部品製造部(モールド)										不具合整理No.										47M-09-006																																																																																																																																																					
発行先 モールド生産G										不具合連絡書																																																																																																																																																															
										製造部長										製造副部長										品質(副)部長										営業部門										生産管理部門										生産部門										技術部門										メンテナンス部門										めっき部門										精密研削部門										生産技術部門										品質技術部門										品質保証部門										承認										確認										作成

受付区分										不良																																																																																																																																																															
仕様番号 / 品名										G-109772																				BB35C-PAA22AA3-500E-DLF																																																																																																																																											
ロットNo.										150723-1-E-01他

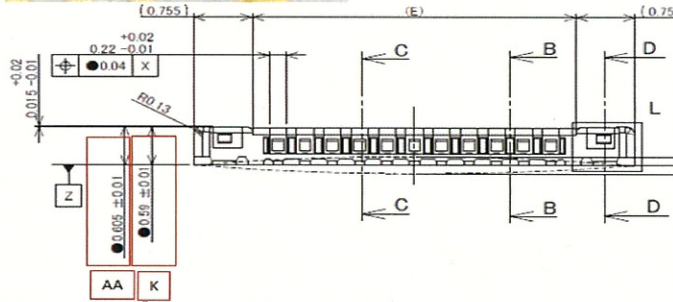
タブ変形																																																																																																																																																																									
K項規格: 0.59±0.01 (0.58~0.60)																																																																																																																																																																									
K項実測: MAX0.612有り																																																																																																																																																																									
AA項規格: 0.605±0.01 (0.595~0.615)																																																																																																																																																																									
AA項実測: MAX0.622
